CONCEPTO TÉCNICO No. CT - 4543

Localidad	2. CHAPINERO
UPZ	88. El Refugio
Barrio	Chico Norte (Catastral)
Dirección	Calle 95 No. 7 – 59
Nombre del proyecto	Edificio Calle 95 No. 7 – 59
CHIP	AAA0095XJMS
Información Catastral	Manzana 49, Lote 12
Fecha de Visita	23 de Noviembre de 2006
Área (Ha)	0.152
Solicitante	Curaduría Urbana No. 4
Población beneficiada	70 personas
Tipo de Amenaza	Remoción en Masa

CT 4543 - EDIFICIO CALLE 95 No. 7-59

Figura No.1 – Localización del Proyecto para el Edificio en la Calle 95 No. 7 – 59 en el Plano Normativo de Amenaza por Remoción en Masa del P.O.T.

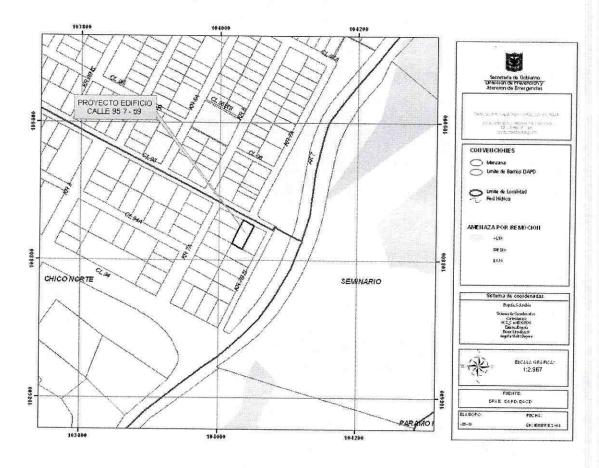
De acuerdo con el plano normativo No. 3 (Amenaza por remoción en masa) del Plan de Ordenamiento Territorial de Bogotá – POT (Decreto 190 de 2004, por el cual se compilan los decretos 619 de 2000 y 469 de 2003), el sector donde se localiza el Proyecto "Edificio Calle 95 No. 7 - 59" se encuentra en una zona de AMENAZA MEDIA por procesos de remoción en masa (Figura No.1).

Foto No. 1. Aspecto del predio donde se construirá el Edificio en la Calle 95 No. 7 - 59

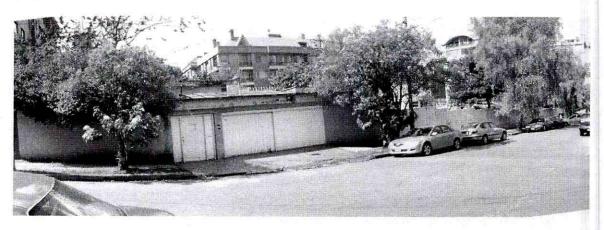
El uso que se le ha dado a los predios donde se construirá el proyecto en mención ha sido netamente urbano (Foto No.1), es así como actualmente, en el predio que ocupará el proyecto, se encuentran construida una vivienda de dos niveles, que se encuentran deshabitada y en la cual no se evidencian daños que infieran procesos de inestabilidad activos dentro del área que ocupará el proyecto en mención.
